# შპს „ხუმპრერი ჰესი“

მესტიის მუნიციპალიტეტში, მდინარე ხუმფრერზე  
6.76 მგვტ. სიმძლავრის ხუმფრერი 1 და 25.94 მგვტ.  
სიმძლავრის ხუმფრერი 2 ჰესების კასკადის მშენებლობისა და  
ექსპლუატაციის პროექტი

გარემოზე ზემოქმედების შეფასების ანგარიში

## შენიშვნების გათვალისწინების განმარტებითი ბარათი

ნახაზი 2.1 სათავე ნაგებობის გენერალური გეგმა - რკინა-ბეტონის ფილის განთავსების სქემა თევზსავალზე

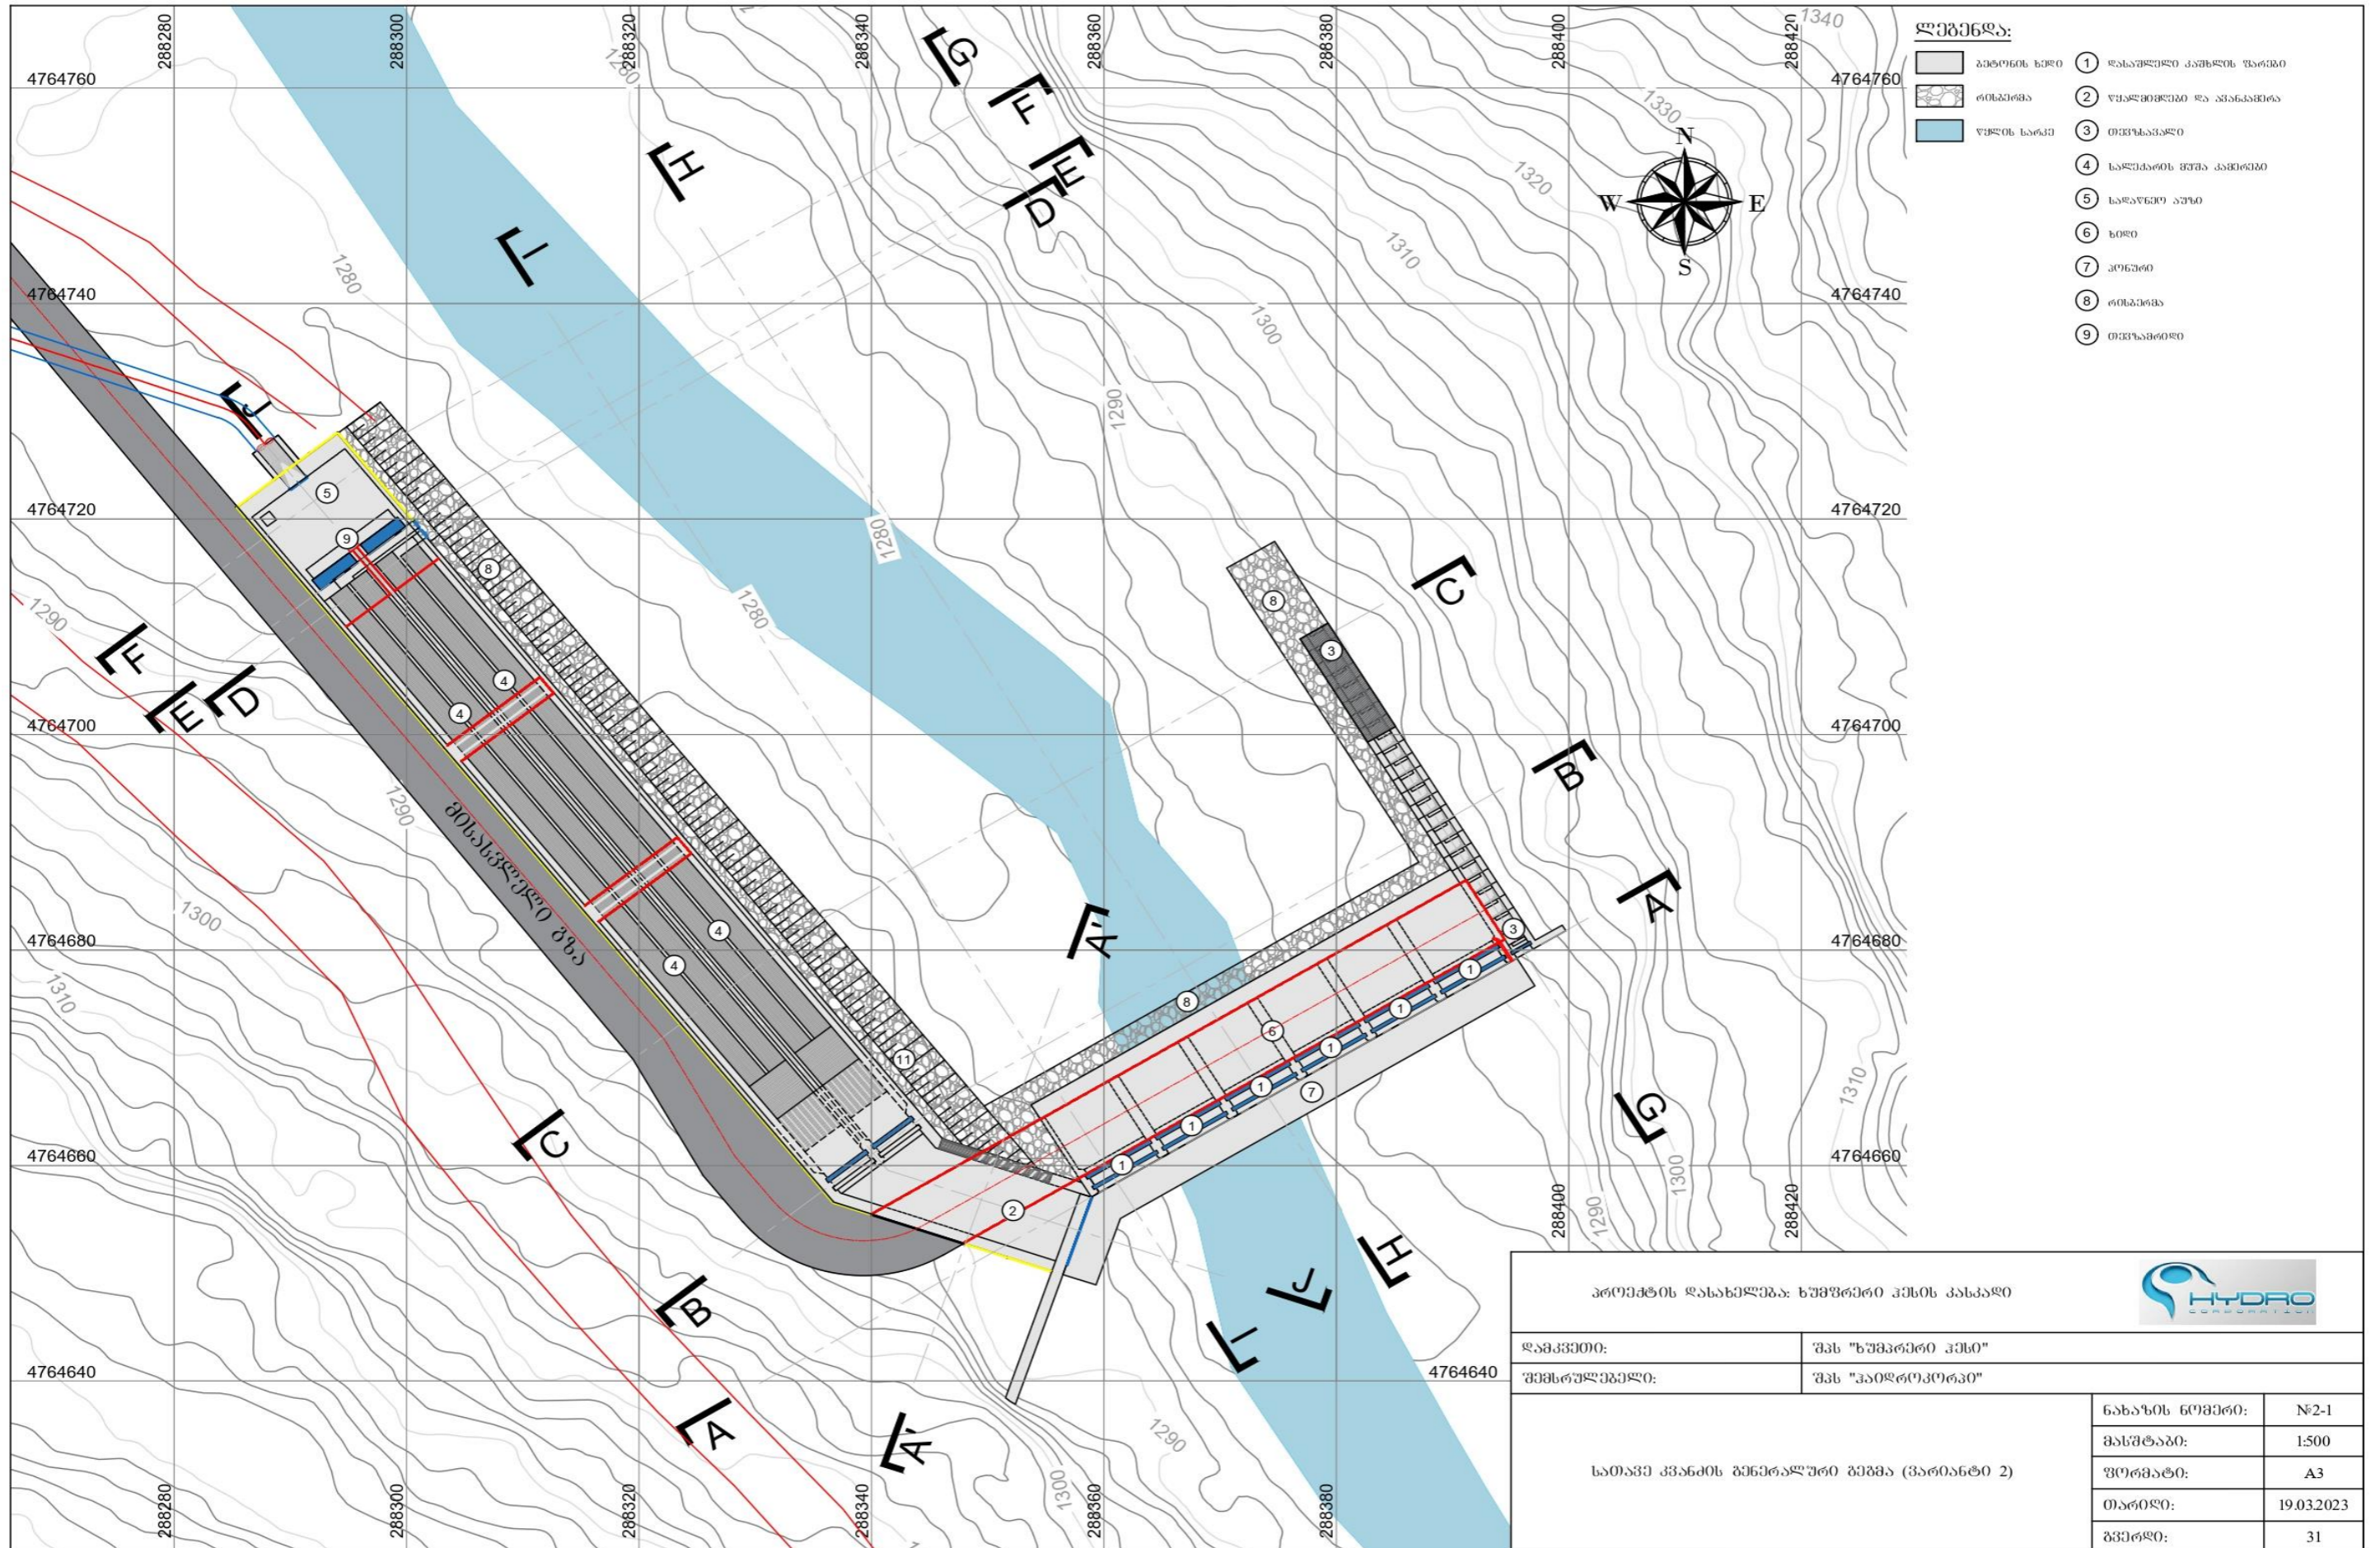
2. შენიშვნა: გზის ანგარიშის თანახმად (გვ.22.23), კაშხლის ღერძის მიმდებარედ, მარჯვენა ფერდობზე, მცირე ზომის გვერდით ხევში წარმოქმნილმა ზვავმა შესაძლოა მოიცვას თევზსავალის ბოლო ნაწილი. საჭიროა წარმოდგენილი იქნეს ინფორმაცია საფრთხის ასაცილებლად საჭირო შესაბამისი შემარბილებელი ღონისძიებების შესახებ;

შესაძლო საფრთხის ასაცილებლად თევზსავალის ბოლო ნაწილი გადაიხურება რკინა-ბეტონის 2 ცალი ფილით (თითო ფილის ზომა 5.6 მ X 2.8 მ), რაც გამორიცხავს თევზსავალში ზვავის მოხვედრას. ზვავის ჩამოსვლის შემთხვევაში დაუყოვნებლივ მოხდება თევზსავალის არეალის ზვავის თოვლისგან მექანიკური გაწმენდა, რათა თევზსავალმა ნორმალურ პირობებში შეძლოს ფუნქციონირება. იხ. ნახაზი 2.1-2.3.

ნახაზი 4.1 წყალმიღები, ავანკამერა, ჩამქრობი ჰა და თევზსავალი - ეკოლოგიური ხარჯის (სანიტარული ხარჯი) გამწვები მილის განთავსების სქემა სათავე ნაგებობაზე

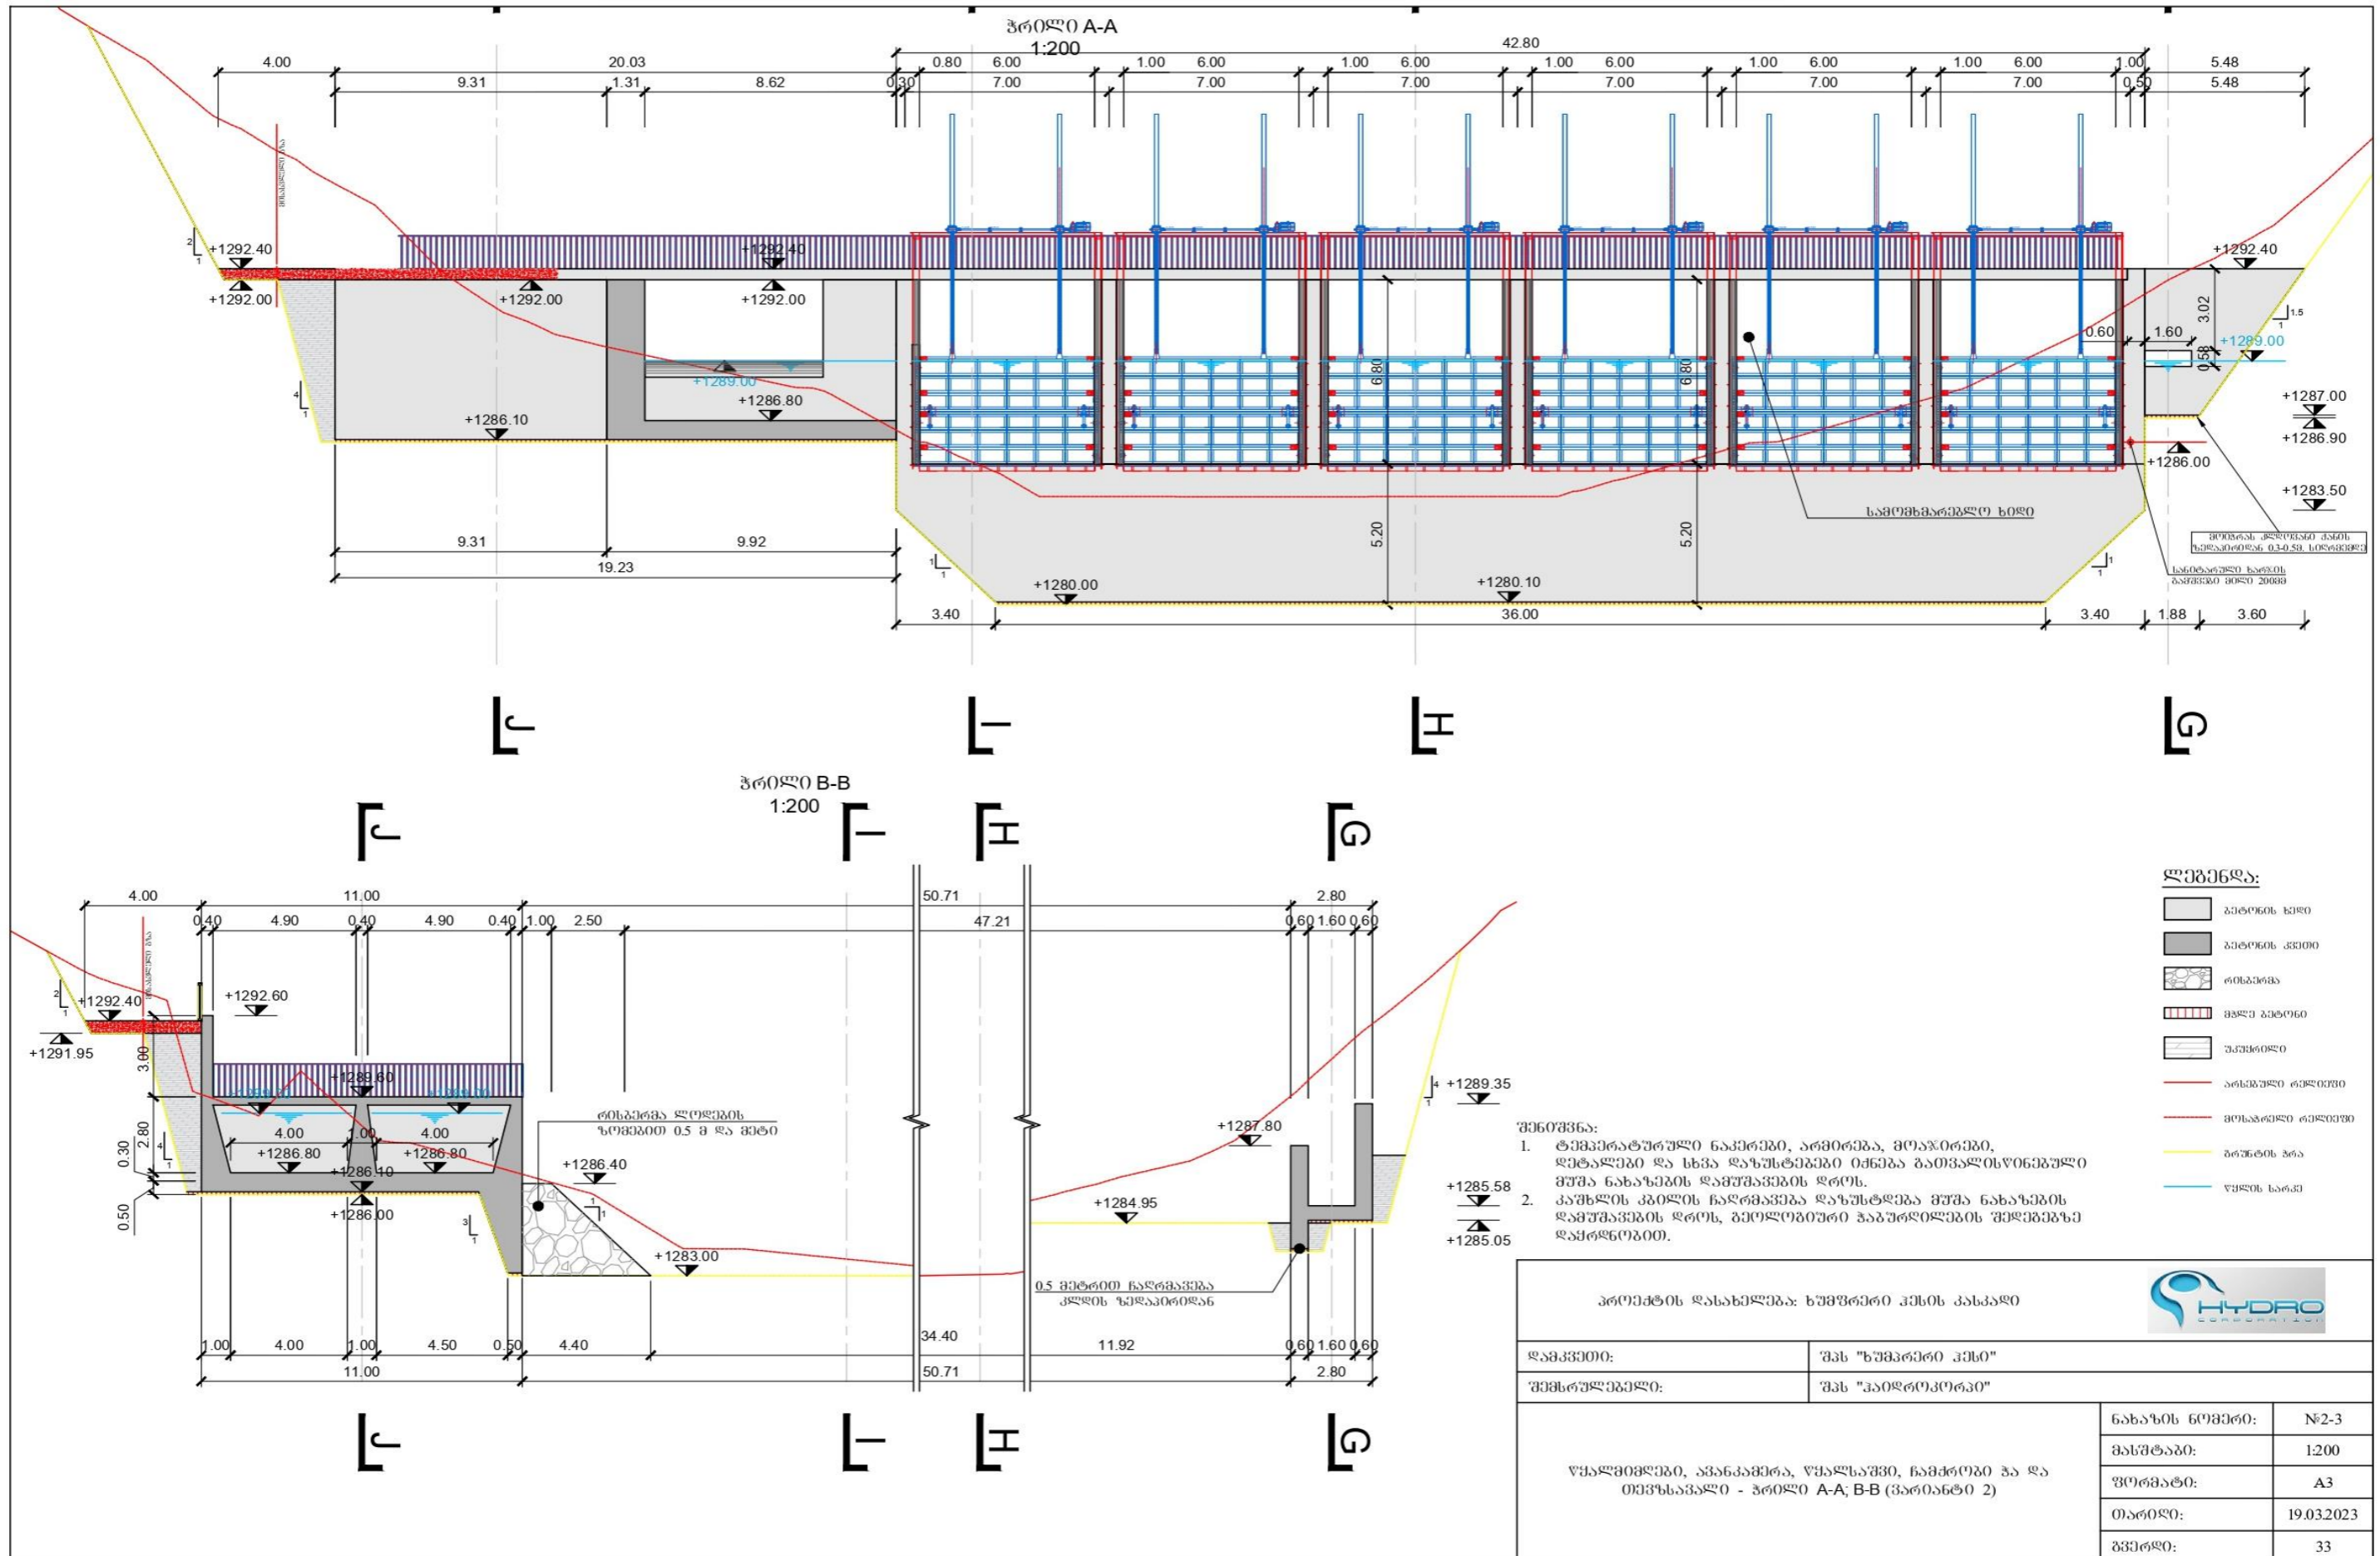
4. შენიშვნა: გზის ანგარიშის თანახმად, ეკოლოგიური ხარჯის ნაწილი გატარდება თევზსავალის საშუალებით, ხოლო დანარჩენი გატარებული იქნება სათავე ნაგებობის ფარიდან. წარმოდგენილი უნდა იყოს ინფორმაცია ეკოლოგიური ხარჯის ძირითადი ნაწილის კაშხლის ფარების ნაცვლად სპეციალურ, ავტომატურ რეჟიმში მოქმედი სიღრმული წყალგამშვების გამოყენებით გატარების საკითხის განხილვის შესახებ;

ეკოლოგიური ხარჯის სრულ მოცულობამდე გასატარებლად, პროექტით გათვალისწინებული იქნა წყალგამშვები მილის მოწყობა დიამეტრით 200 მმ, რომელიც განთავსდება ნორმალური შეტბორვის ნიშნულიდან (1289 მ) 3 მეტრის სიღრმეზე (1286 მ) უკიდურეს მარჯვენა ბურჯში. აღნიშნული მილი მუდმივად გაატარებს 0.45 მ<sup>3</sup>/წმ წყლის ხარჯს (ხოლო, ეკოლოგიური ხარჯის დარჩენილი ნაწილი გატარდება მუდმივად თევზსავალის საშუალებით, რითაც უზრუნველყოფილი იქნება ეკოლოგიური წყლის ხარჯის 0.59 მ<sup>3</sup>/წმ მუდმივად გატარება სათავე ნაგებობის ქვედა ბიეფში). ვინაიდან ზედა ბიეფში მუდმივად იქნება უზრუნველყოფილი ნორმალური შეტბორვის 1289 მ ნიშნული, 200 მმ დიამეტრის მილი ავტომატურად გაატარებს 0.45 მ<sup>3</sup>/წმ წყლის ხარჯს, როდესაც გაიზრდება წყლის დონე, გაიზრდება ამ მილით გატარებული წყლის ხარჯიც. იხილეთ ნახაზი 4.1; 4.1.1; 4.2; 4.2.1.
